## Commission économique pour l'Europe

### Forum mondial de l'harmonisation des Règlements concernant les véhicules

Règlement ONU n° 58 (Dispositifs arrière de protection antiencastrement)

## Proposition de complément à la série 03 d'amendements au Règlement ONU n° 58

Figure 1

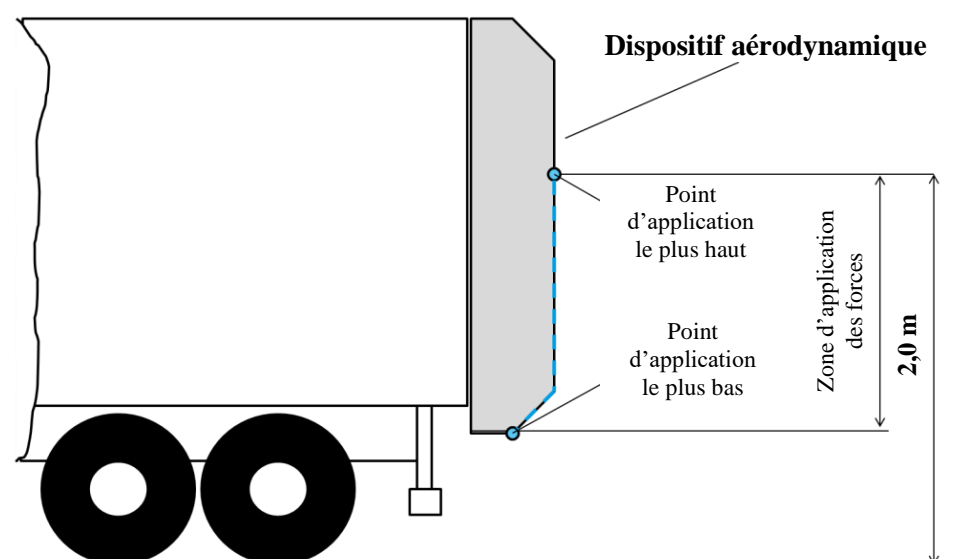
- 5.1.1 Une force doit être appliquée parallèlement à l'axe longitudinal du véhicule par l'intermédiaire d'une surface de contact ayant au plus 250 mm de hauteur et 200 mm de largeur, avec un rayon de courbure de  $5 \pm 1$  mm aux arêtes verticales, ou d'un adaptateur. La surface de contact ou l'adaptateur ne doivent pas être fixés de manière rigide sur le dispositif aérodynamique et doivent être articulés dans toutes les directions. Quand l'essai est effectué sur un véhicule, la hauteur à laquelle se trouve le centre de la surface de contact ou de l'adaptateur doit être définie par le fabricant et s'inscrire dans une zone comprise entre l'arrête inférieure du dispositif aérodynamique et un point situé au plus à 2,0 m au-dessus du sol lorsque le dispositif est monté sur le véhicule (voir fig. 1). Ce point doit être déterminé sur un véhicule chargé d'une masse correspondant à la masse maximale techniquement admissible.

L'emplacement exact du centre de la surface de contact ou de l'adaptateur dans la zone d'application des forces doit être spécifié par le fabricant. Dans les cas où le dispositif aérodynamique présente des degrés de rigidité différents dans la zone d'application des forces (par exemple en raison de la présence de renforts, ou de variations au niveau des matériaux ou de leur épaisseur), l'emplacement du centre de la surface de contact ou de l'adaptateur doit être défini dans la zone qui présente la meilleure résistance aux forces extérieures appliquées dans l'axe longitudinal du véhicule.

Figure 2

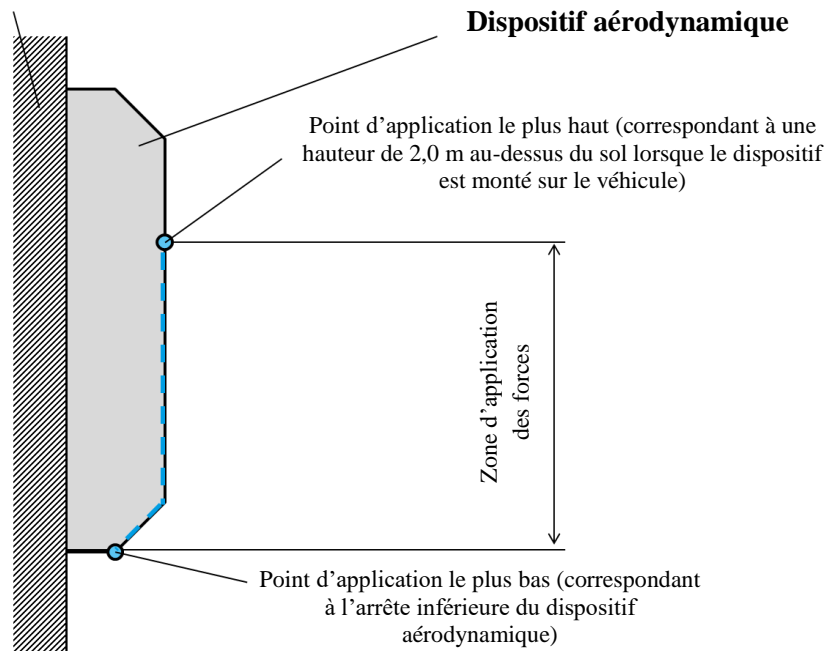
Lorsque l'essai est réalisé sur un élément de la carrosserie d'un véhicule du type auquel le dispositif aérodynamique est destiné ou sur une surface rigide, la hauteur à laquelle se trouve le centre de la surface de contact ou de l'adaptateur doit être définie par le fabricant et s'inscrire dans une zone comprise entre l'arrête inférieure du dispositif aérodynamique et un point situé au plus à 2,0 m au-dessus du sol lorsque le dispositif est monté sur un véhicule chargé d'une masse correspondant à la masse maximale techniquement admissible (voir fig. 2).

Figure 3

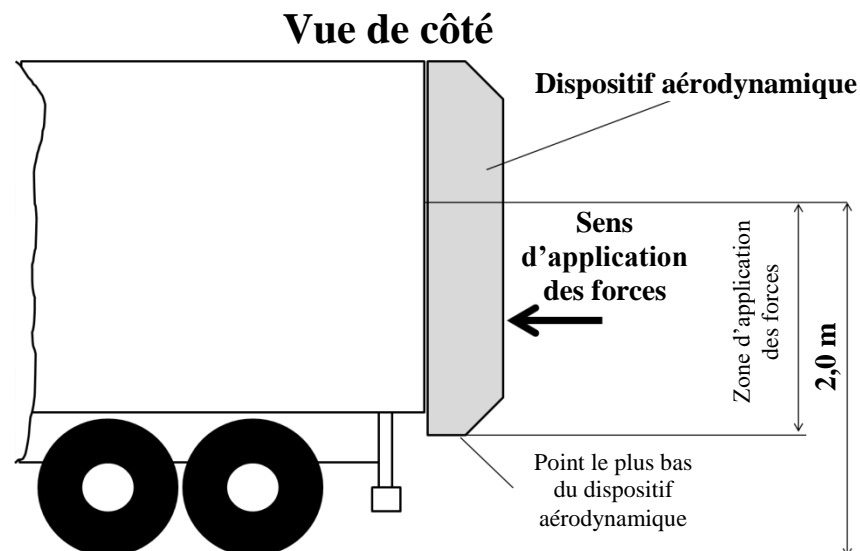
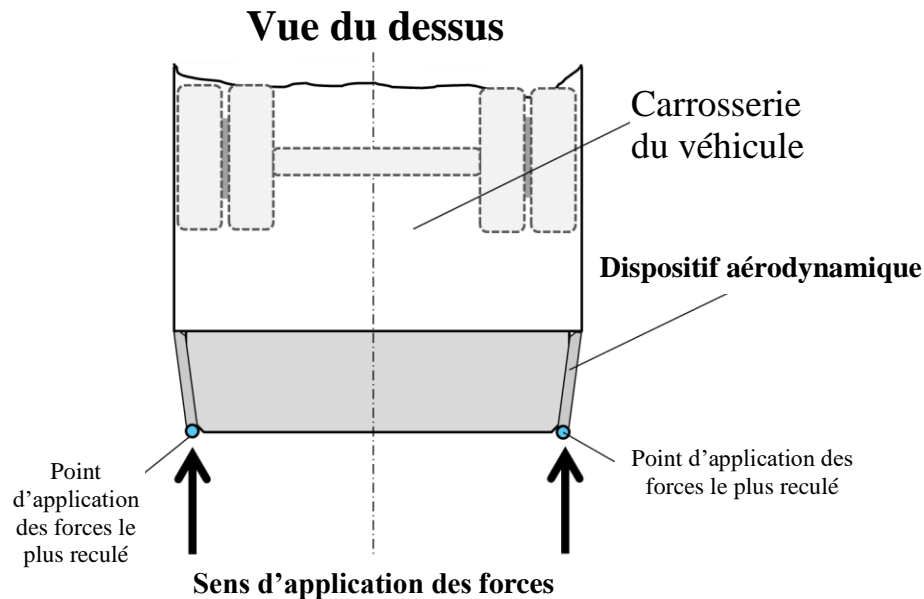
- 5.1.2 Une force horizontale d'une valeur maximale de  $[4\ 000] \pm 400$  N doit être appliquée successivement en deux points situés symétriquement par rapport à l'axe médian du véhicule ou du dispositif sur l'extrémité arrière du dispositif aérodynamique, celui-ci se trouvant à l'état complètement déplié ou non rétracté (voir fig. 3). Le fabricant peut préciser l'ordre dans lequel les forces doivent être appliquées.

Figure 4

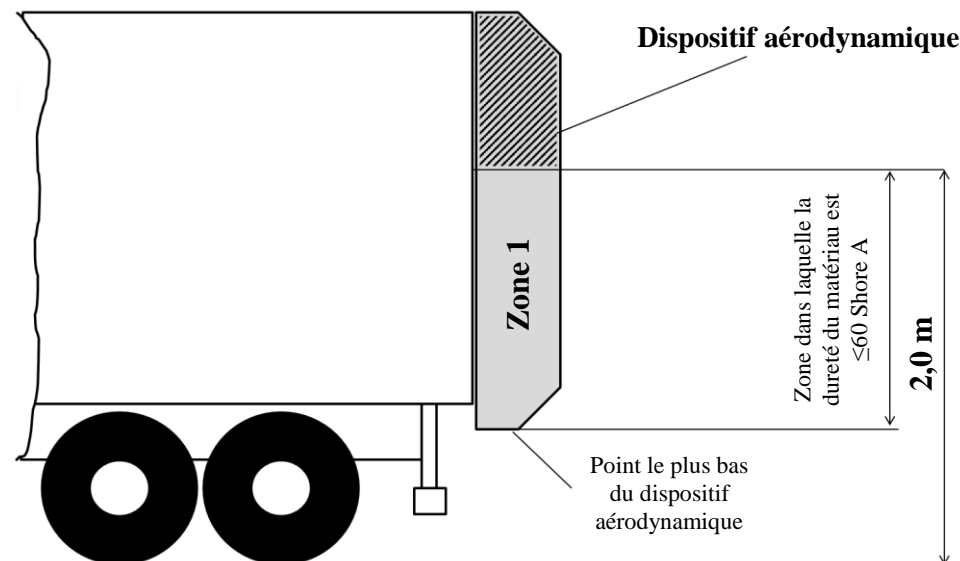
**6.2** Nonobstant les dispositions des paragraphes 5.1, 5.1.1, 5.1.2 et 6.1, l'application des forces ne doit pas être réalisée si le dispositif aérodynamique est constitué d'une matière dont la dureté est inférieure ou égale à 60 shore A dans la zone 1 tel qu'elle est représentée sur la figure 4. Les éléments (attaches, charnières, actionneurs, ressorts, câbles, feux, etc.) utilisés pour l'installation du dispositif aérodynamique sur la carrosserie du véhicule ainsi que les éléments qui sont montés sur le dispositif sont exclus des présentes dispositions.
